Grand Paris Aménagement - Direction du Territoire Grand Paris Sud
Immeuble "Carré Haussmann" - 52 boulevard de l'Yerres -
91030 EVRY-COURCOURONNES CEDEX

Pré-Avis de la CLE de l'Yerres concernant la première version de l'avant-projet de la ZAC du 8 mai 1945 à Vigneux-sur-Seine

Commentaires proposés par : Héloïse RAMBAUD – Animatrice du SAGE de l'Yerres

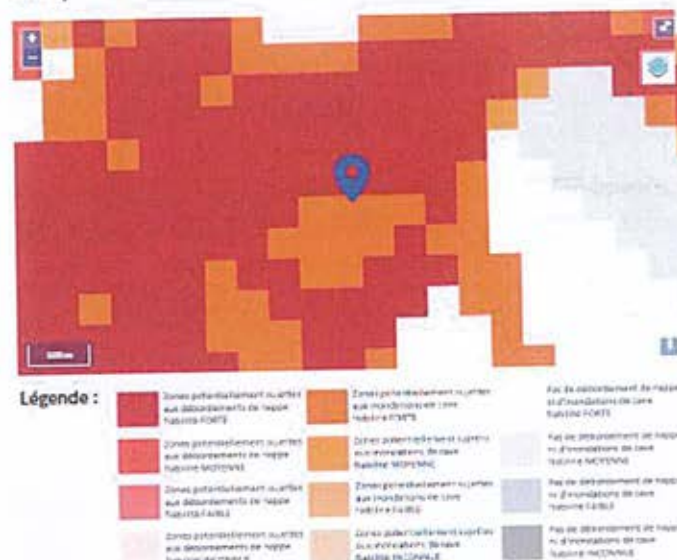
Dans la conclusion de la notice hydraulique, il est indiqué : « Les dimensionnements des ouvrages pour la pluie de période de retour 30 ans sont préliminaires, car le plan des voiries n'est pas finalisé ; une optimisation des volumes de rétention en tranchées doit être trouvée sur le BV2 et une augmentation des surfaces de bassin sur le BV25 doit également être trouvée. »

Cette optimisation pourrait contribuer à la gestion des 8 % restants (environ 66 m³) de la pluie trentennale, et potentiellement à la prise en compte partielle de la pluie cinquantennale.

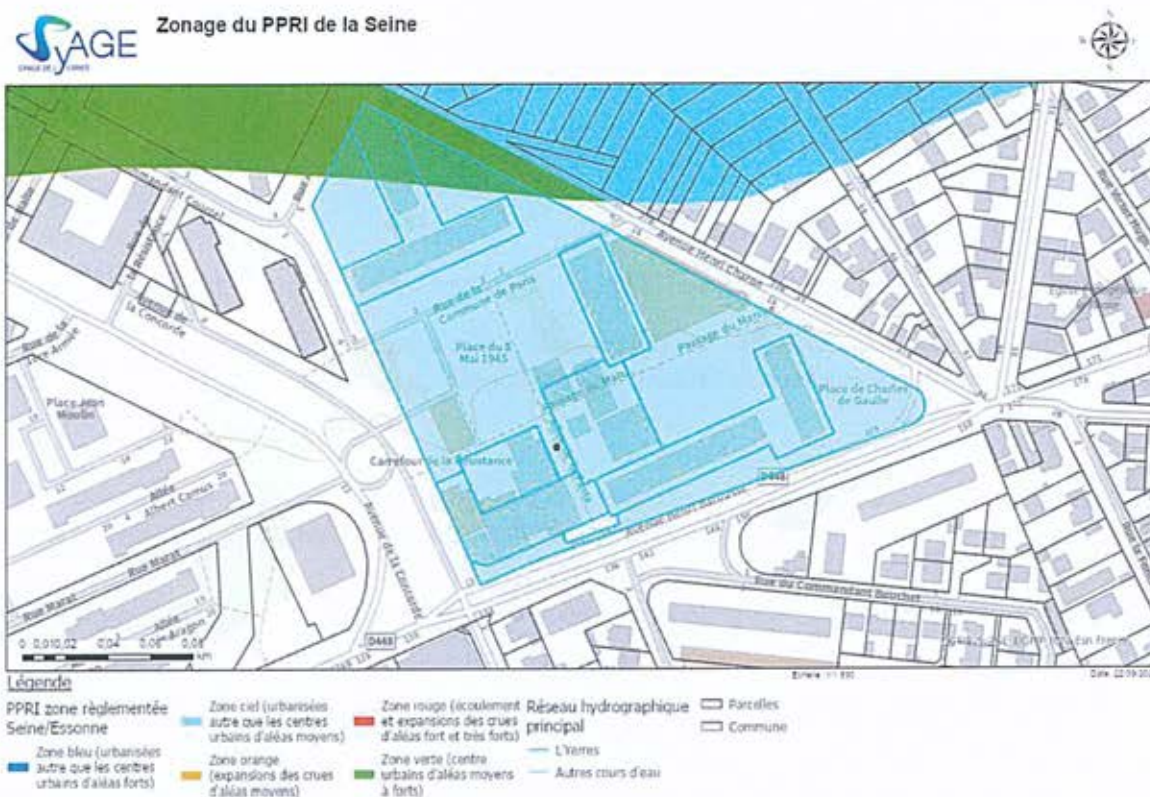
Il conviendrait de préciser si les parkings souterrains sont existants ou à créer. S'ils n'ont pas encore été aménagés, il est préférable d'attendre les résultats des relevés piézométriques avant d'envisager la construction de sous-sols.

En cas de risque avéré de remontée de nappe sur le secteur du projet, la CLE recommande de ne pas prévoir de sous-sol (parking souterrain, cave, etc.) dans les nouveaux bâtiments.

En cas d'absence d'alternative à la construction d'un parking souterrain, le sous-sol devra obligatoirement être cuvelé. Par ailleurs, des dispositions devront être prises pour garantir que les équipements sensibles (machineries d'ascenseur, installations électriques, systèmes de génie climatique, etc.) soient implantés hors de l'emprise des inondations.
